2024-08-15 Vredenburg, Binnenstad, Geslotenverklaring en Lijnbusbaan, Verkeersmaatregelen Gemeente Utrecht

Kenmerk: 12263051

Betreft: het intrekken c.q. vaststellen van diverse verkeersmaatregelen

Intrekken C1 met onderborden en vaststellen F13 met onderbord

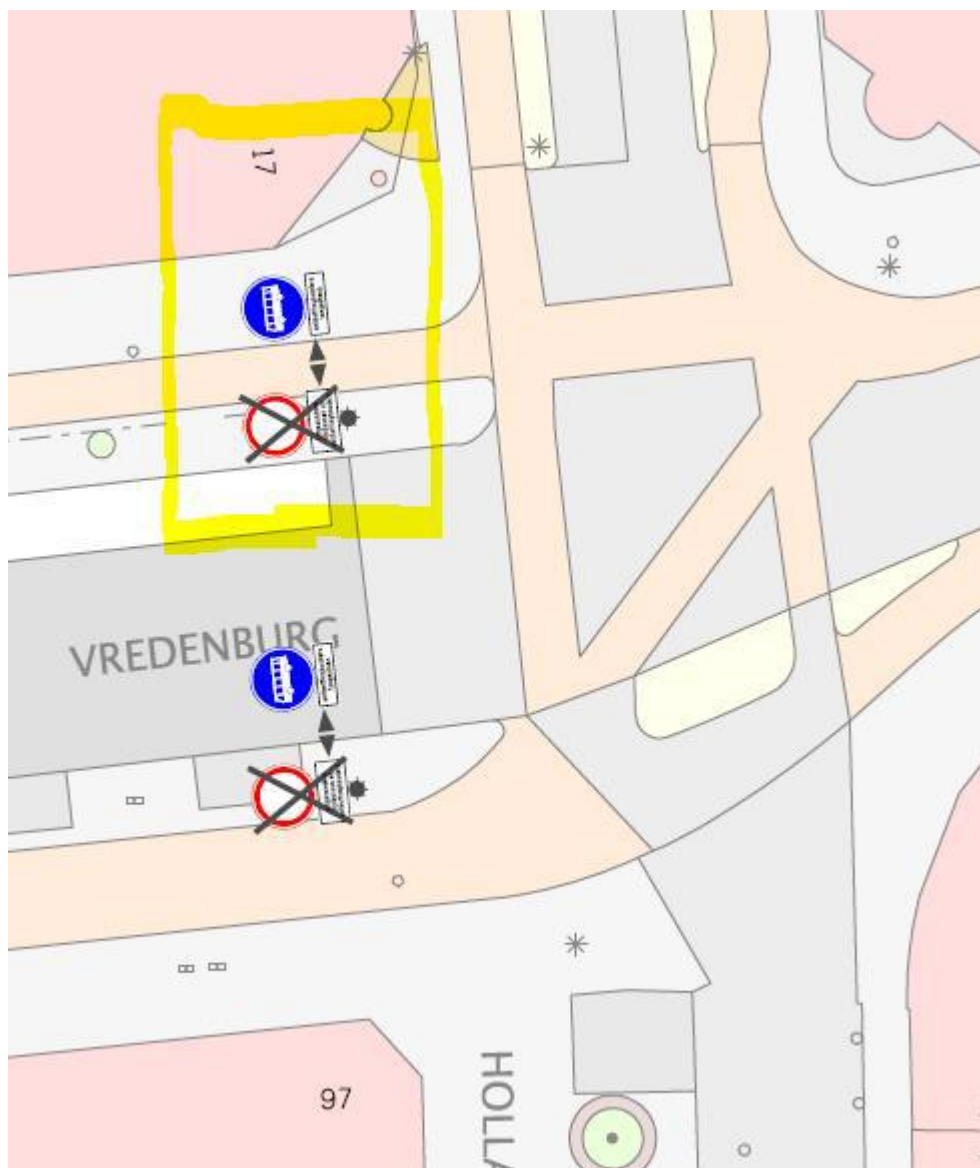
Vredenburg (ter hoogte van het pand Vredenburg huisnummer 17; wegvak: tussen de St.-Jacobsstraat en Willemstraat)

Intrekken: Gesloten in beide richtingen voor voertuigen, ruiters en geleiders van rij- of trekdieren of vee (C1) volgens bijlage 1 van het RVV 1990 met het onderbord "Uitgezonderd lijnbussen" (OB104) en het onderbord "Uitgezonderd ontheffinghouders"

Vaststellen: Rijbaan of -strook uitsluitend ten behoeve van lijnbussen (F13) volgens bijlage 1 van het RVV 1990 met het onderbord "Ontheffinghouders toegestaan"

Intrekken C1 met onderborden en vaststellen F13 met onderbord

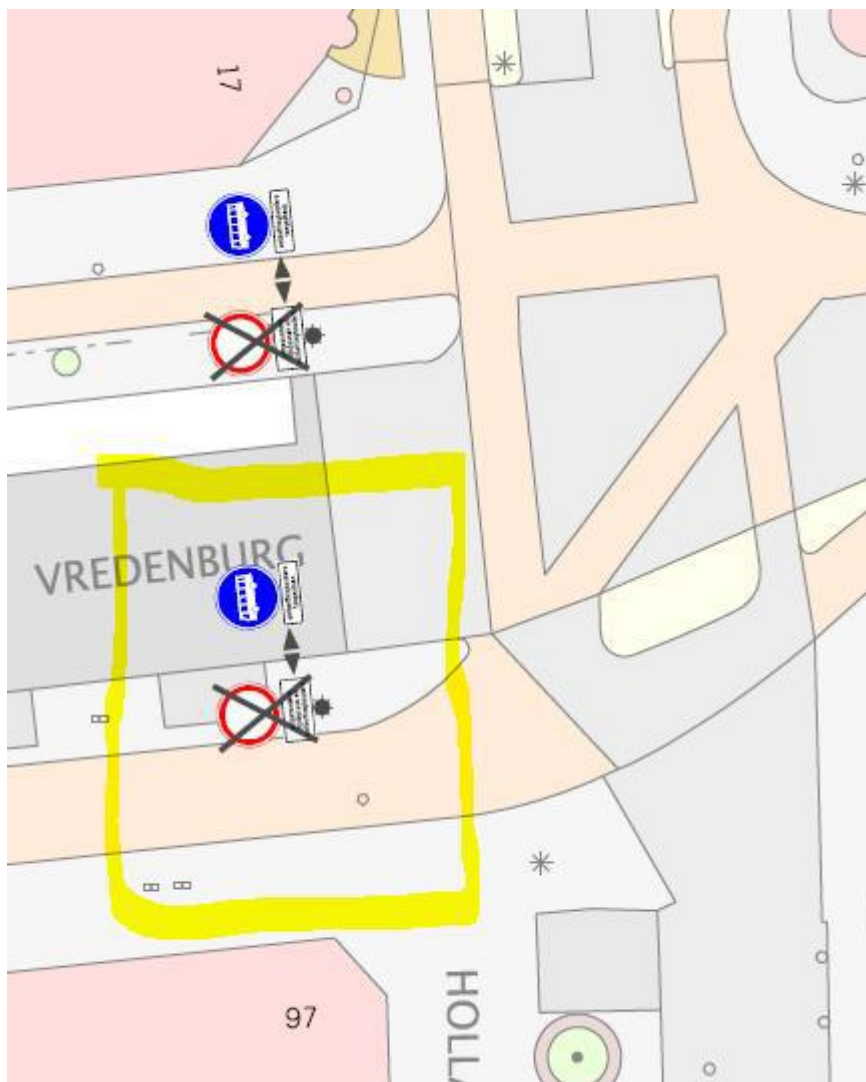
Vredenburg (ter hoogte van de hoek Hollandse Toren huisnummer 97; wegvak: tussen de de Hollandse Toren en Vlaamse Toren)

Intrekken: Gesloten in beide richting gesloten voor voertuigen, ruiters en geleiders van rij- of trekdieren of vee (C1) volgens bijlage 1 van het RVV 1990 met het onderbord "Uitgezonderd lijnbussen" (OB104) en het onderbord "Uitgezonderd ontheffinghouders"

Vaststellen Rijbaan of -strook uitsluitend ten behoeve van lijnbussen (F13) volgens bijlage 1 van het RVV 1990 met het onderbord "Ontheffinghouders toegestaan"
